CIRCULAR N° 03

Concurso Público – Construcción – Proyecto residencial Barrio cerrado Ykuá Karanda’y – Fase I.

En el marco del llamado a concurso público para la construcción del proyecto residencial “Barrio cerrado Ykuá Karanda’y – Fase I”, y conforme a lo establecido en el Pliego de Bases y Condiciones, se emite la presente Circular a efectos de dar respuesta a las consultas y solicitudes de aclaraciones recibidas durante la Etapa 2 – Licitación Formal.

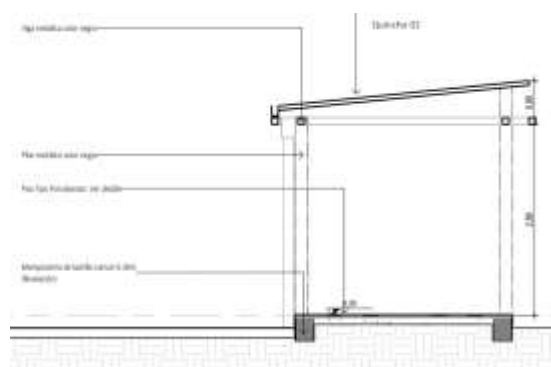
SUM – discrepancia entre perfiles de la estructura metálica de techo indicados en la Planilla de Cómputo Métrico y los planos estructurales. En el ítem “Fabricación y montaje de techo metálico” de la Planilla de Cómputo Métrico se especifica una estructura compuesta por vigas 2C 150x50x17x3 mm y correas 120x50x17x2,5 mm. Sin embargo, en los planos estructurales SM-14 y SM-15 se indican para la estructura de techo pórticos metálicos 2C 180x80x17x3,0 mm y correas metálicas C 100x50x17x2,0 mm. Se solicita a la Contratante aclarar cuáles son las secciones y espesores de perfiles que deberán considerarse para la cotización y posterior ejecución de la estructura metálica de techo, y confirmar si deberán prevalecer las especificaciones contenidas en los planos estructurales SM-

Respuesta:

Cotizar según planos de detalles estructurales SM14/SM15.

Se adjunta planilla ajustada.

Tabla de Perfiles - Estructura metálica			
Código Perfil	Denominación	Uso	Material
1	2C 180x80x17x3,0 mm	Pórticos Metálicos	ASTM 570 GR-36
2	C 100x50x17x2,0 mm	Correas Metálicas	ASTM 570 GR-36
3	L 2"x4"	Soportes de Correas	ASTM A-36
4	# 100x4,0 mm	Placas Metálicas	ASTM 570 GR-36
